PN-EN IEC 60086-5:2022-06/AC

**Primary batteries - Part 5: Safety of batteries with aqueous
electrolyte
(IEC 60086-5:2021/COR1:2022)**

IEC 60086-5
Edition 5.0 2021-09

CORRIGENDUM 1

Figure 5 – Schéma de circuit d'une décharge excessive

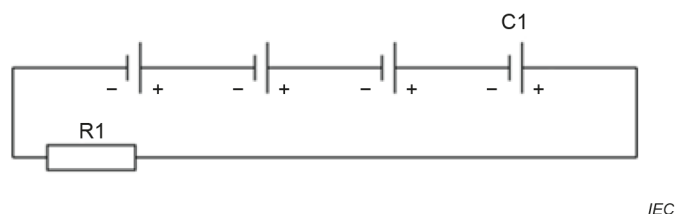
Remplacer la Figure 5 actuelle par la nouvelle figure suivante:
